## Oznámení o navýšení prací na SO 303 - stoka 3 dešťová kanalizace

**Akce: II/118 Kladlo, rekonstrukce**

**Vyjádření TDI k ZBV****Akce: „II/118 Kladno, rekonstrukce silnice“  
SO 303 - stoka 3**

## Změnový list

Příloha: 2x Všeobecné podmínky, situace s navrženým řešením, situace s navrženým řešením

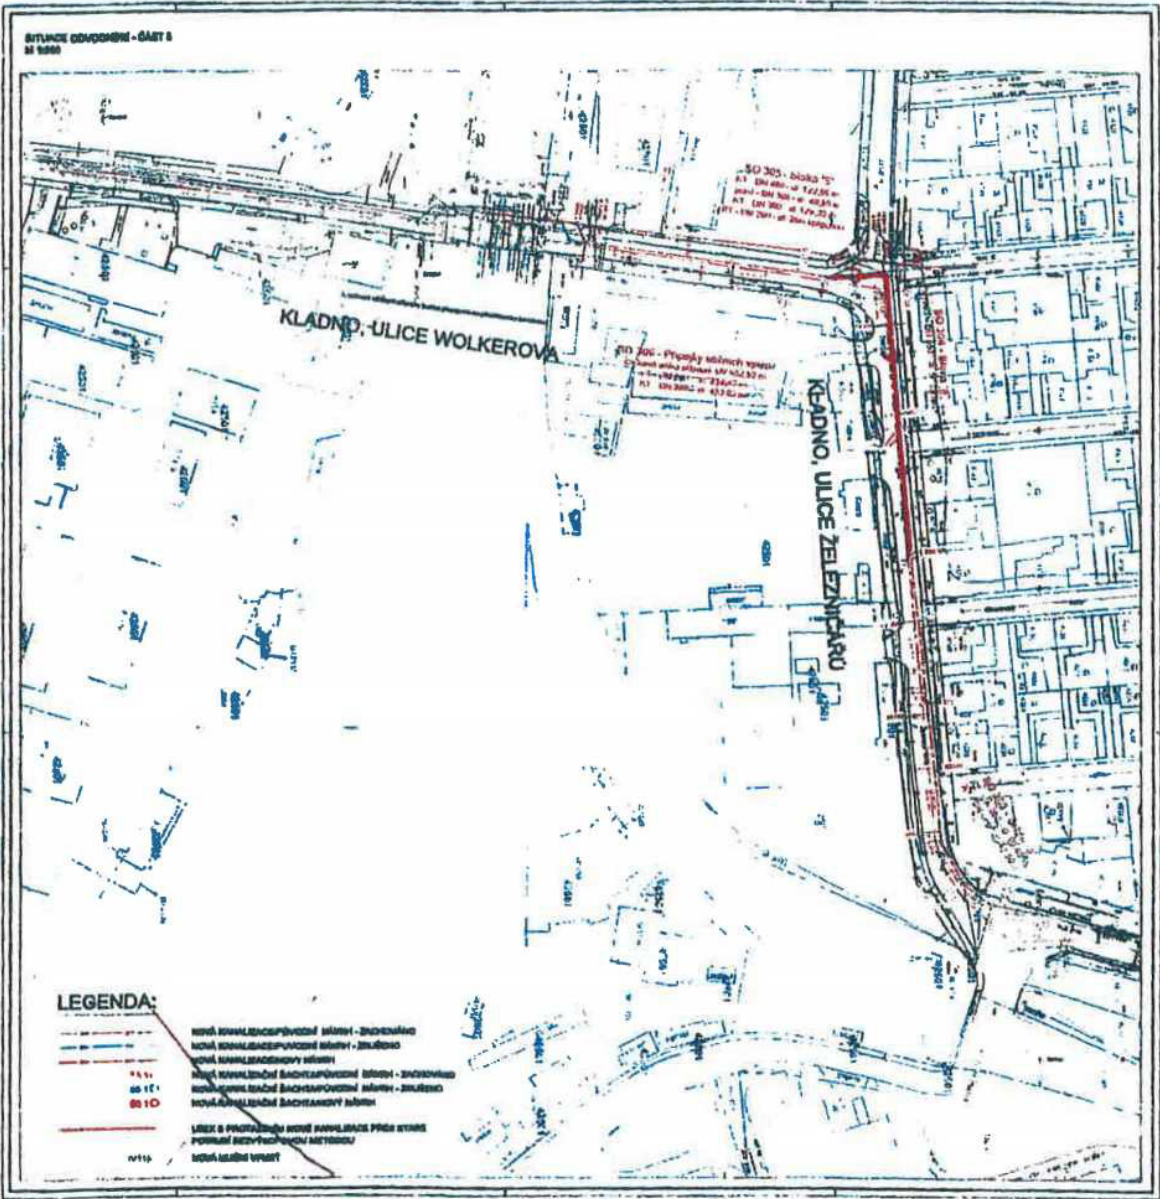
- Projekt skutečného provedení stavby kanalizace, kamerovou prohlídku, zkoušky nepropustnosti kanalizace a šachet apod. a projekt skutečného provedení přeložky vodovodu, včetně zaměření v digitální formě (doložené písemným souhlasem manažera útvaru GIS), je nutné předat provozu SV, a.s. Zaměření je nutné provést dle dokumentu „S\_2013\_07\_Tvorba, aktualizace a využívání GIS“, který je zveřejněn na [www.svas.cz](http://www.svas.cz).

- Upozorňujeme, že při realizaci stavby může dojít ke střetu se stávajícími domovními přípojkami, které jsou v celé délce v majetku jejich investorů, zpravidla majitelů napojených nemovitostí.
